ANLAGE zu TOP 13.1 vom 9.6.05

Betr.: Bebauungs- und Gestaltungsplan Neu-Schürkesfeld

**Bebauungsplan Nr. 234, Meerbusch-Strümp, Neu-Schürkesfeld**

Diele

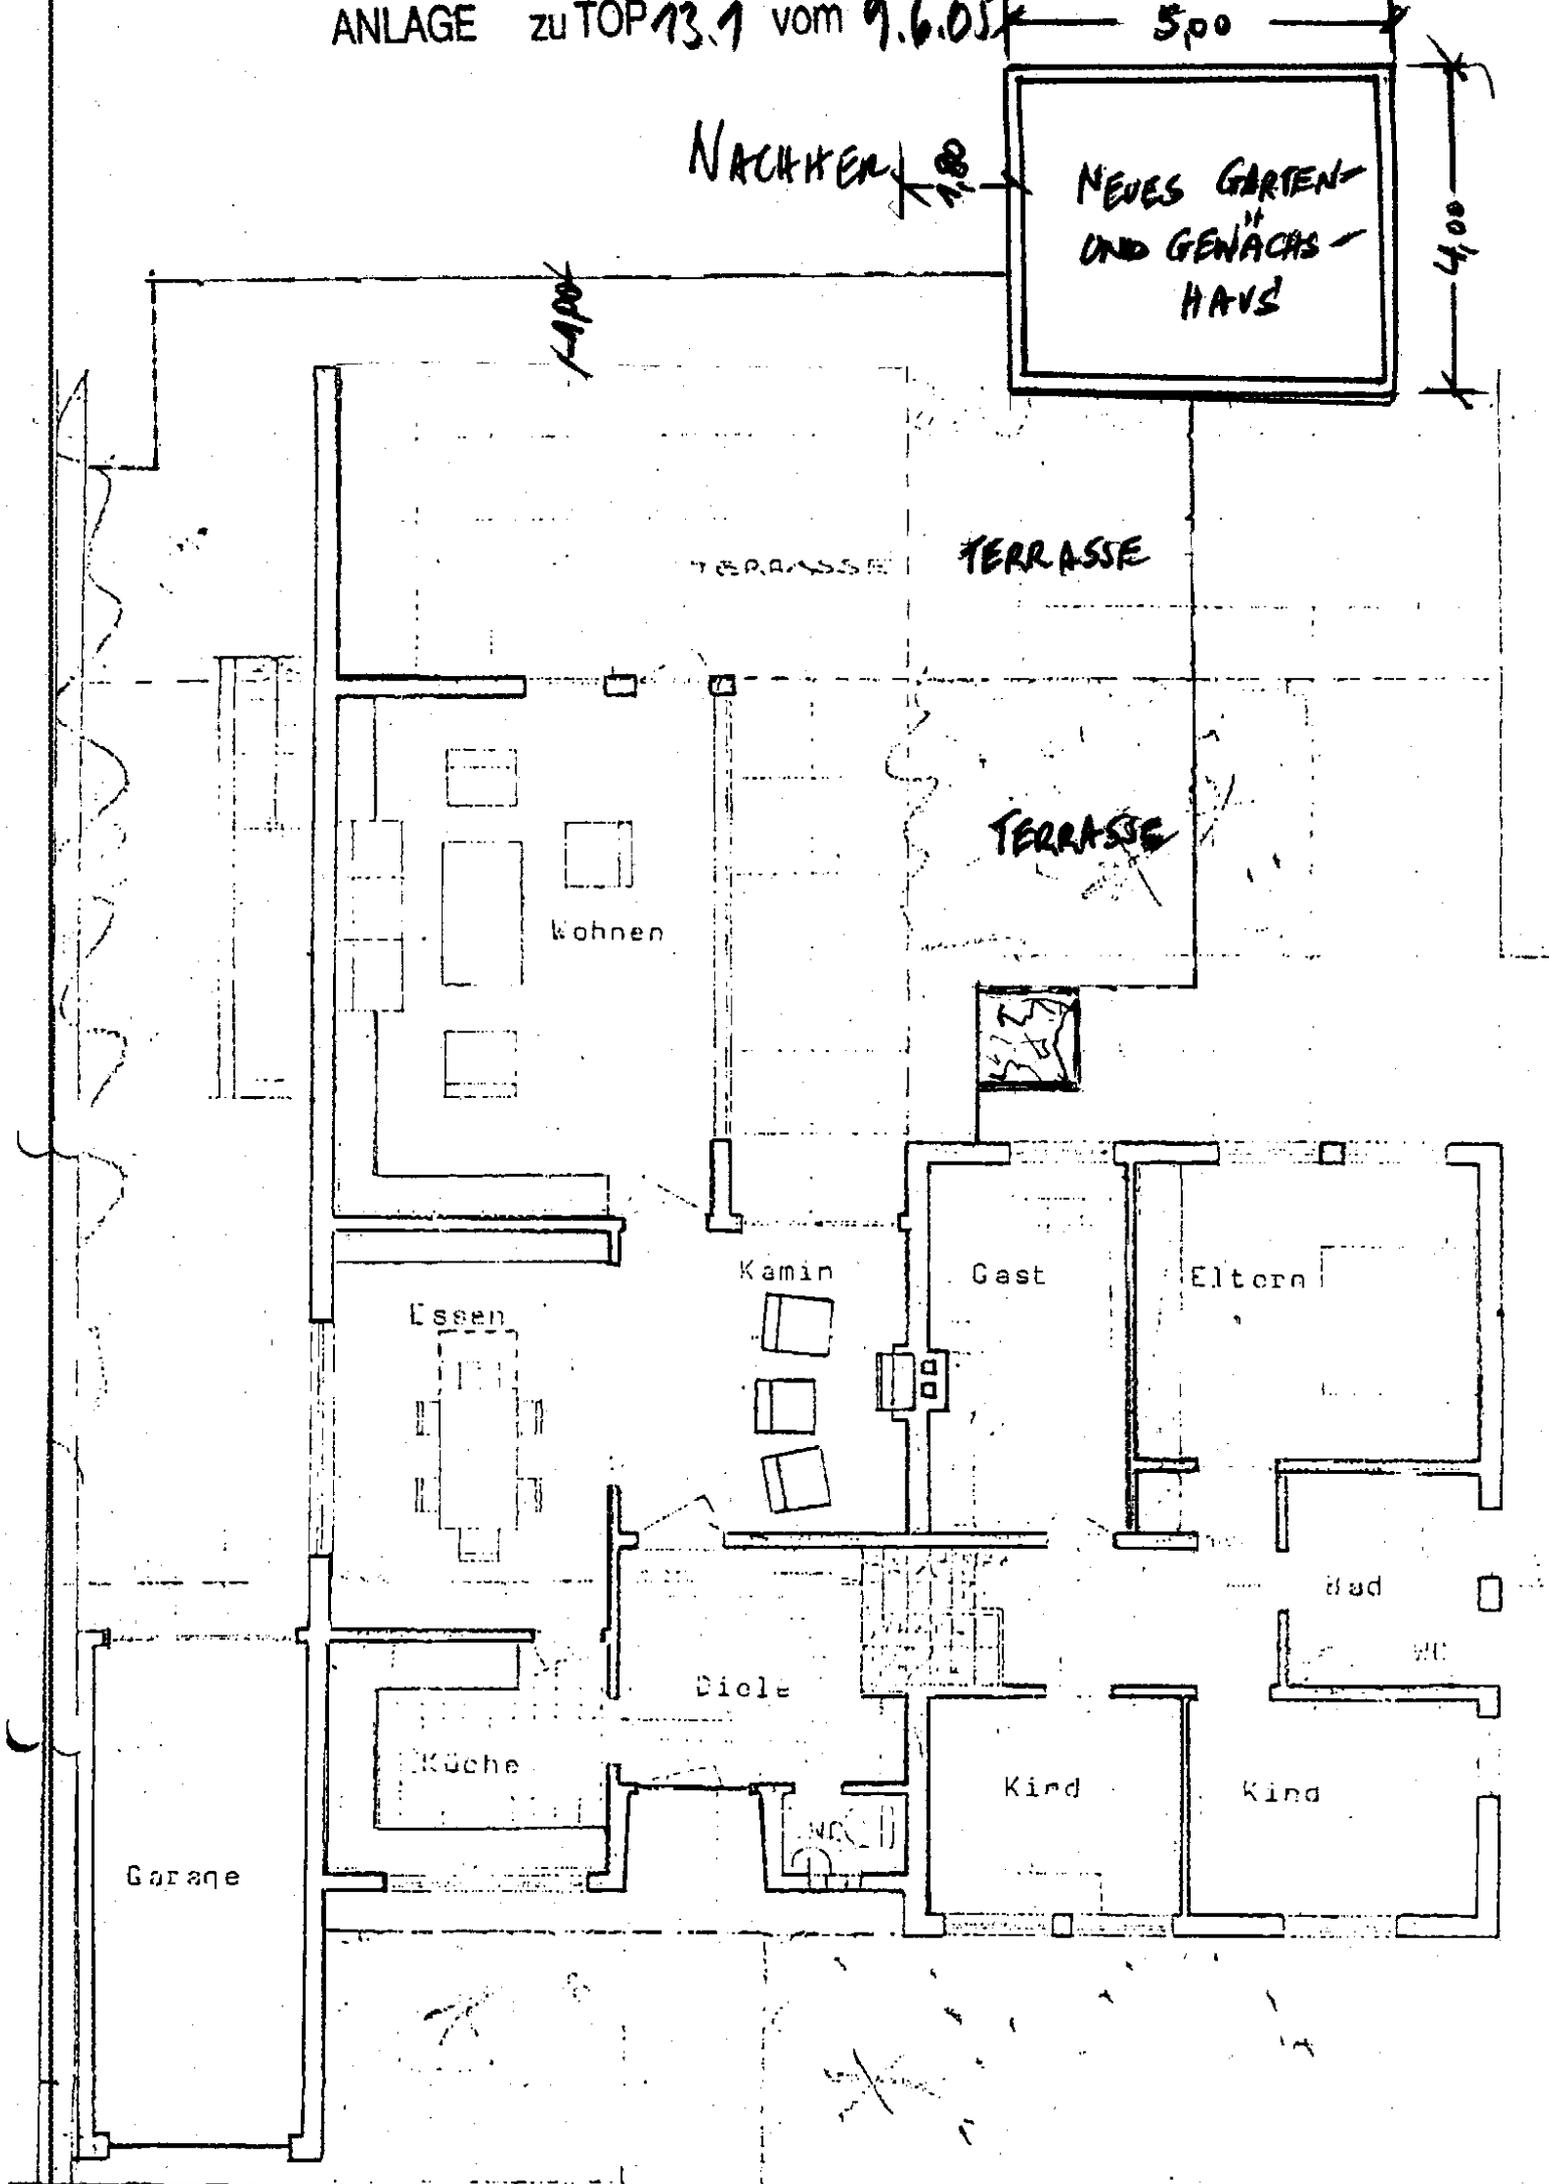
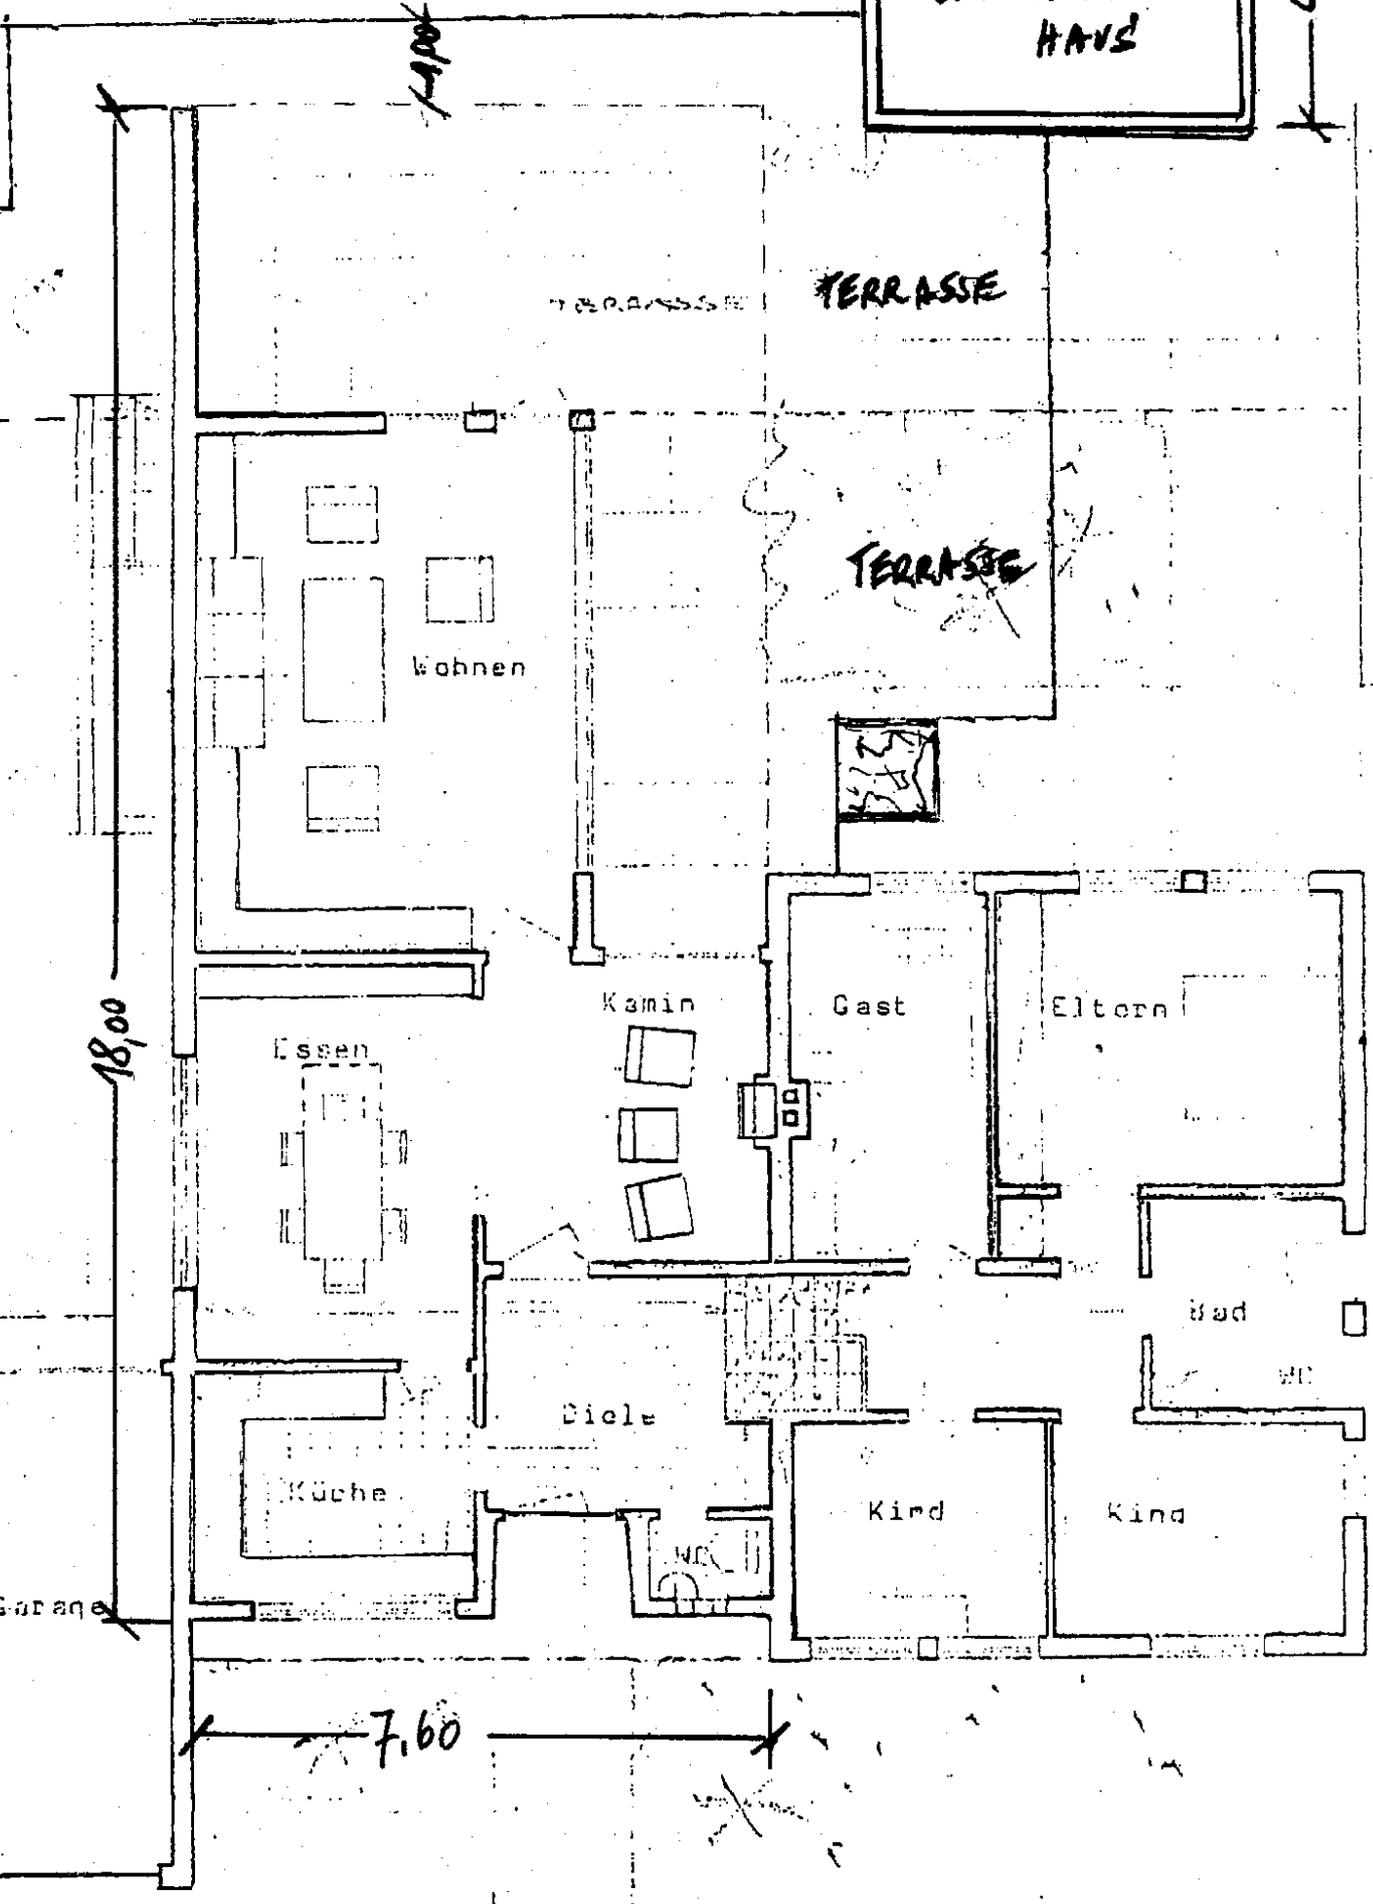
Aus diesem Grunde beantrage ich, im Anschluss an die nächste Dachsanierung das alte Flachdach alternativ durch eine flaches Sattel- bzw. Walmdach ersetzen zu dürfen, wie dies bereits in unmittelbarer Nachbarschaft geschehen ist.

Mein Bungalow ist freistehend und zu allen Seiten sind bereits Häuser mit Giebeldächern vorhanden. Bitte teilen Sie mir mit, welche Bauhöhe für die gemäss in meinen Skizzen dargestellten Dächer maximal erlaubt ist.

Desweiteren bitte ich um Genehmigung für den Bau eines Garten- und Gewächshauses in Glas-Segment-Bauweise gemäss beiliegender Skizze.

Ich beantrage deshalb, dass in den Bebauungsplan No. 234 die gemäss beiliegenden Zeichnungen (vorher / nachher) dargestellten Änderungen aufgenommen werden und dann, falls erforderlich, von den künftigen Eignern/Bewohnern bauantraglich zur Genehmigung gestellt werden können.
